Asunto: Información Complementaria de la Modificación del Plan de Participación Ciudadana para el proyecto "Parque Eólico Céfiro y su Interconexión al SEIN"

INFORMACIÓN COMPLEMENTARIA MODIFICACIÓN DEL PLAN DE PARTICIPACIÓN CIUDADANA (PPC) PROYECTO “PARQUE EÓLICO CÉFIRO Y SU INTERCONEXIÓN AL SEIN”

INFORMACIÓN COMPLEMENTARIA MODIFICACIÓN DEL PLAN DE PARTICIPACIÓN CIUDADANA (PPC) PROYECTO PARQUE EÓLICO CÉFIRO Y SU INTERCONEXIÓN AL SEIN

Anexo 6-1 Esquema Unifilar (1 Subestación)

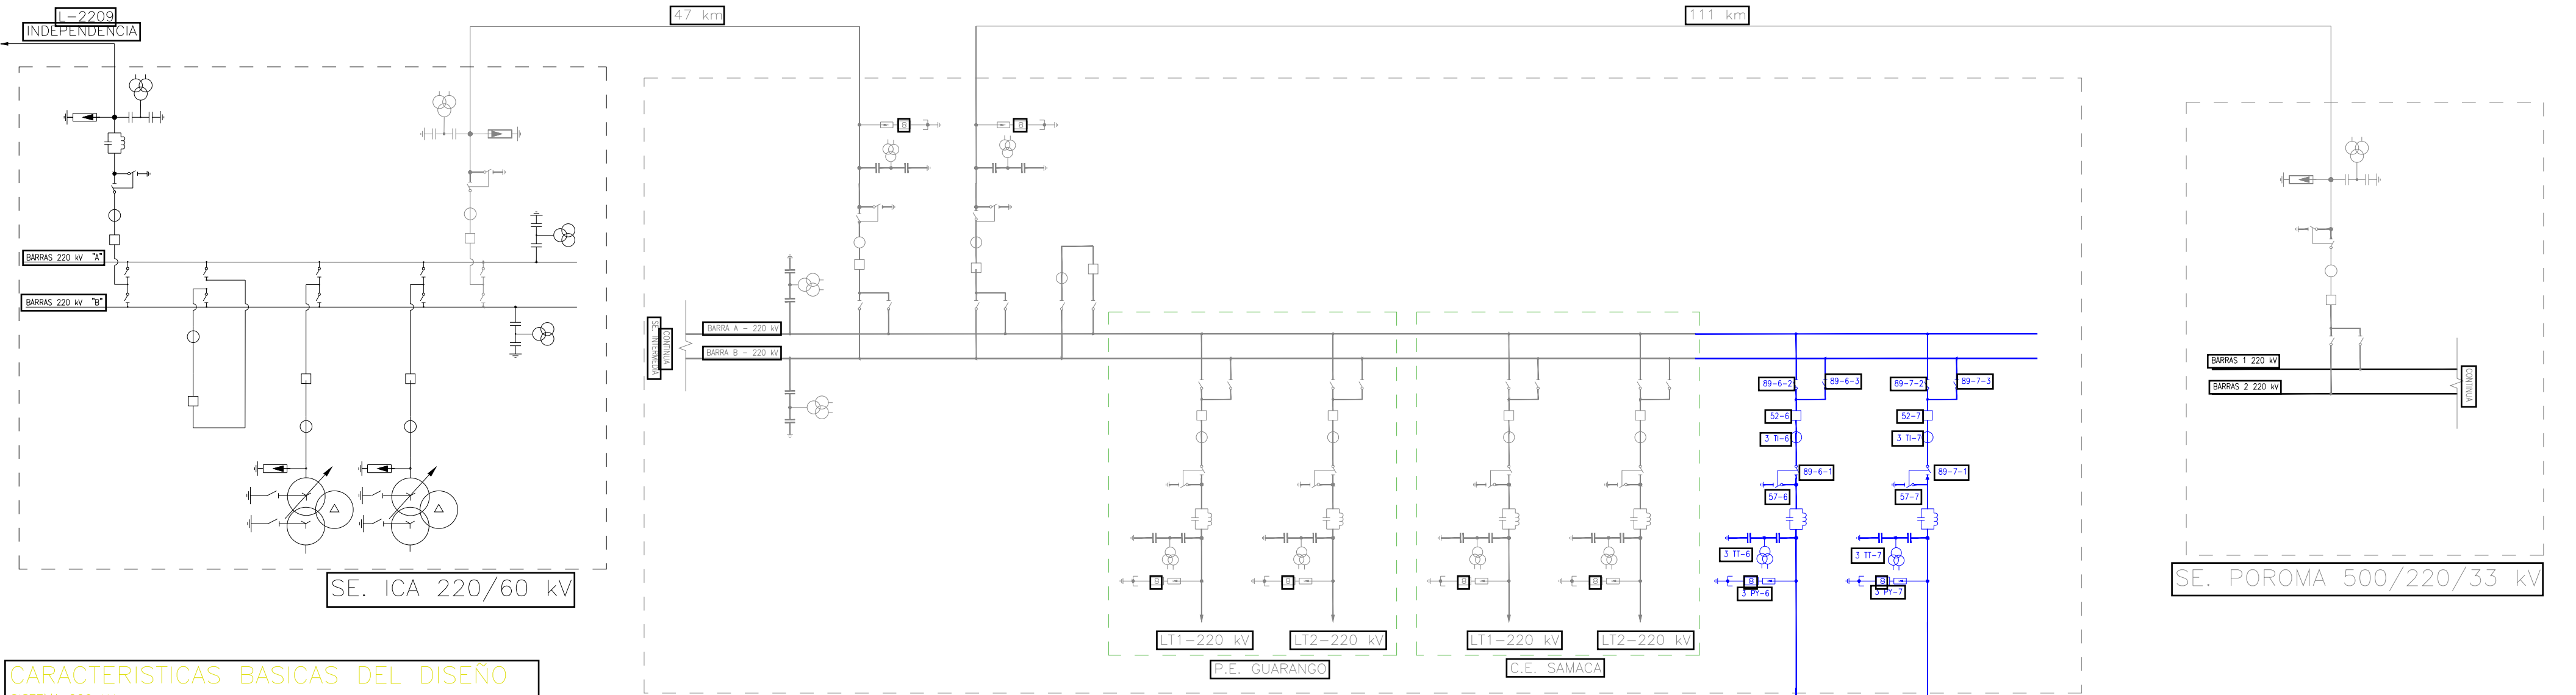
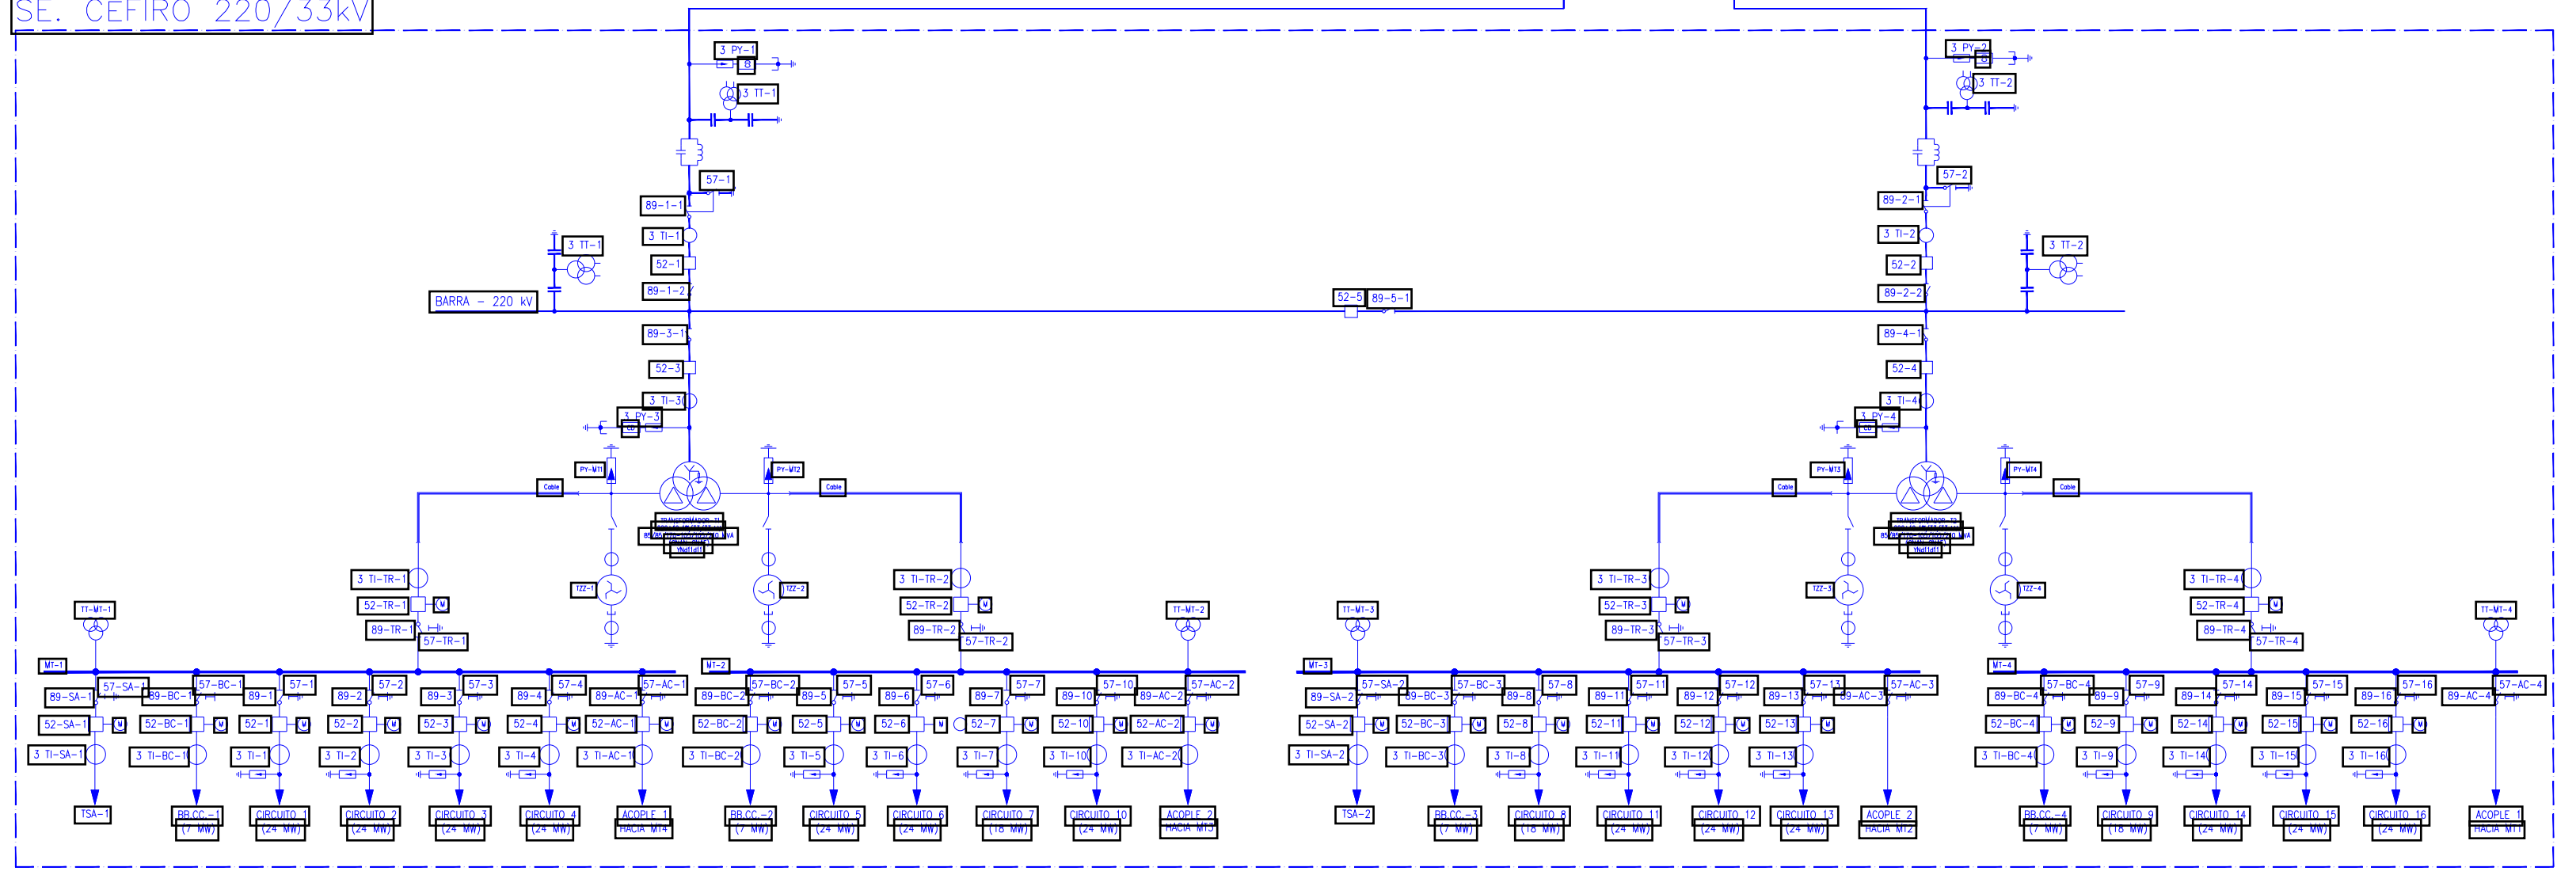
Debido a que la potencia del parque es grande y tiene un polígono que de norte a sur mide más de 14.6 Km., hemos encontrado que el diseño con 1 sola Subestación Central nos obliga a tener una red interna ineficiente, debido a las grandes distancias que tendría el tendido eléctrico de los cables subterráneos de media tensión. Esto también nos genera un sobrecosto porque los cables para implementar con este diseño serían cables de más calibre. Es por eso que se ha tomado la opción de plantear 2 subestaciones para recoger la energía, uno de los aerogeneradores de la parte sur del parque y otra de los aerogeneradores de la parte norte.

El planteamiento inicial consistía en ubicar una Subestación en el centro del parque con 2 transformadores de potencia de 210 MVA cada uno. Cada uno de ellos recogería la mitad de la potencia del parque. Desde esta SET se evacuaba la energía de todo el parque.

El nuevo planteamiento consiste en ubicar 2 SET de un único transformador de potencia de 210 MVA cada una de ellas enlazadas entre sí, en lugar de 1 SET con dos transformadores. Una en la parte norte (Céfiro Norte) y otra en la parte sur (Céfiro Sur). Igual que en el planteamiento inicial, un transformador recogerá la mitad de la potencia del parque (zona norte) y el otro la otra mitad. De esta manera, se optimizan la red de MT y se minimizan las pérdidas del parque.

En conclusión, en este diseño la Subestación Céfiro Sur, que recoge la energía de los aerogeneradores cercanos, eleva la tensión a 220KV y lleva esta energía por una línea de transmisión aérea hasta la Subestación Céfiro Norte donde está el Edificio de Control del Parque eólico. Los aerogeneradores de la parte norte a su vez entregan energía a la Subestación Céfiro Norte, desde donde salen las dos ternas de 220V hasta la Subestación Nueva Intermedia para inyectar la energía del parque al SEIN.

Anexo 6- 2 Esquema Unifilar (2 Subestaciones)

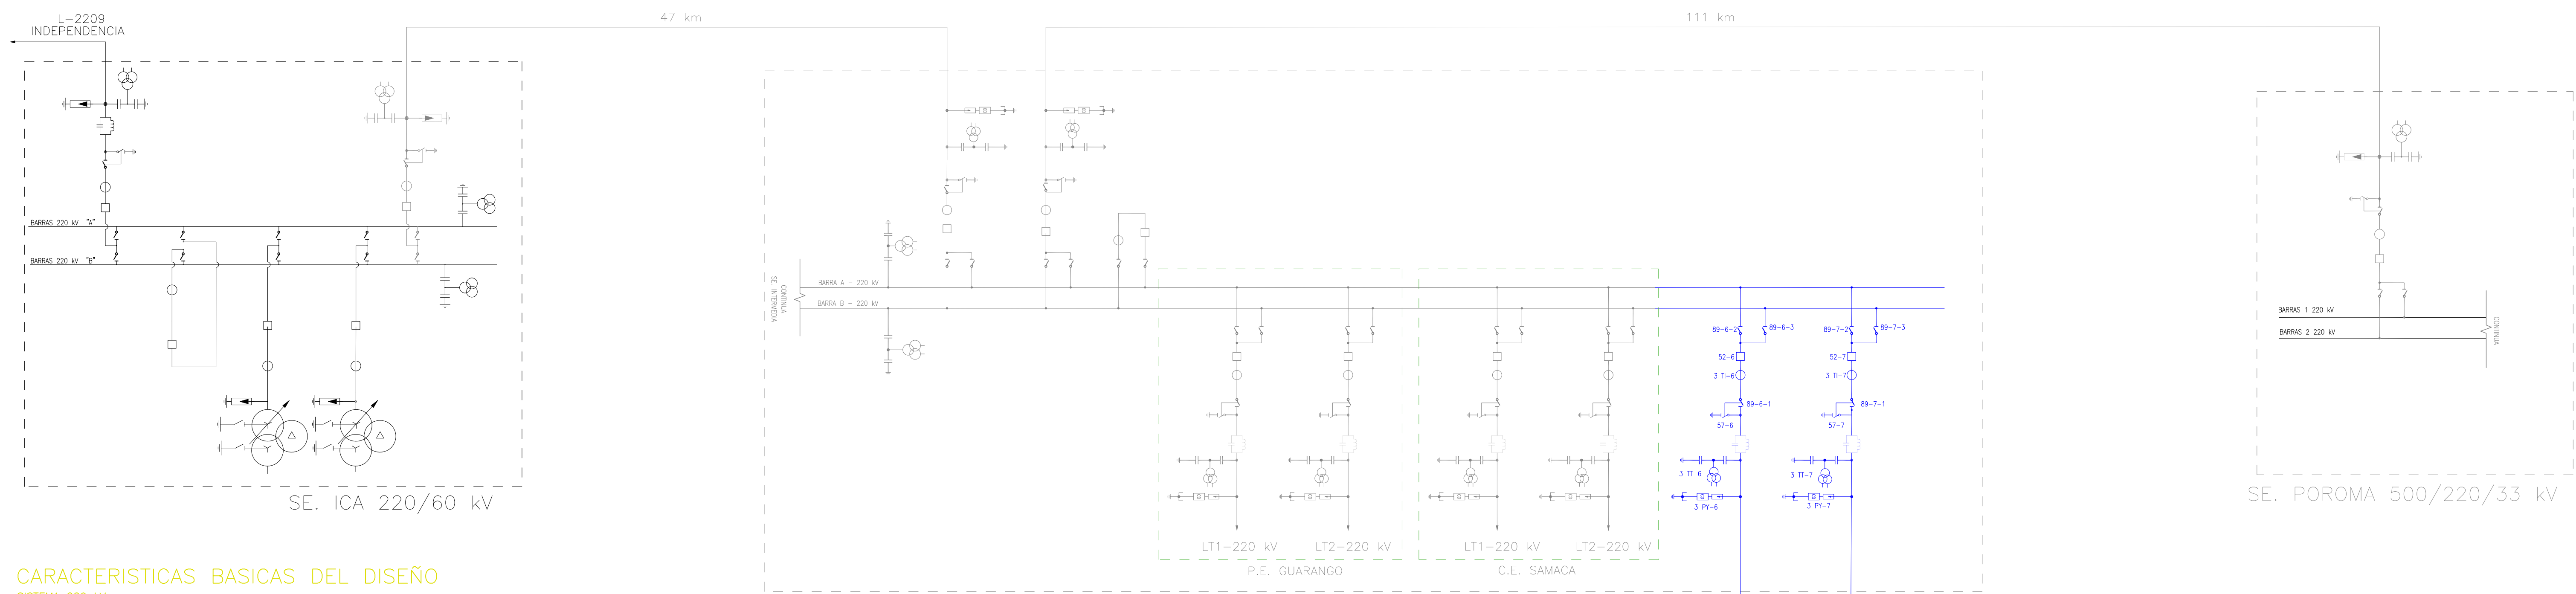
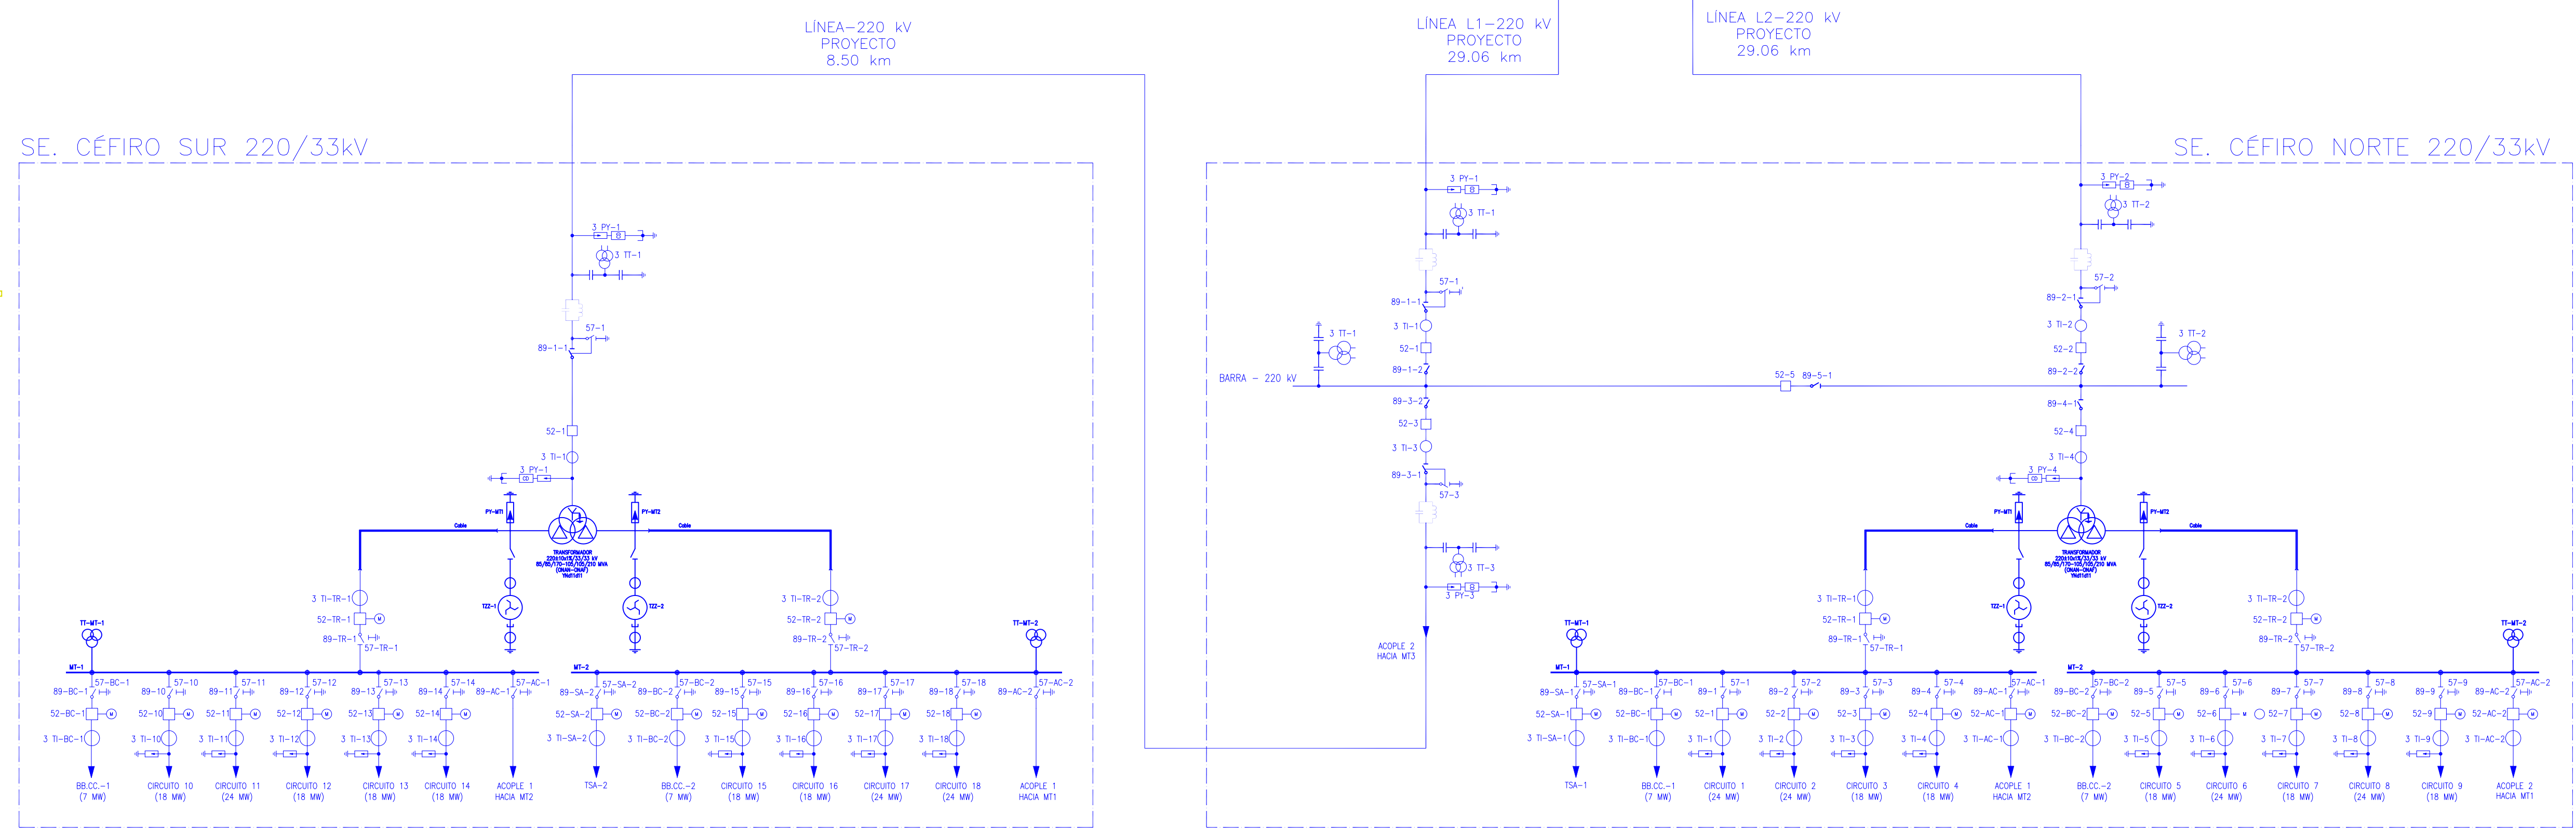
De esta manera cada una de estas subestaciones tendrá una red de media tensión más cercana, lo que, si bien implicaría una mayor inversión en la construcción de subestaciones, se ahorra dinero al utilizar la mitad del calibre de los conductores, menor distancia de tendido eléctrico y la mitad de las pérdidas eléctricas por transporte. Consiguiendo además una mejor eficiencia eléctrica de transmisión.
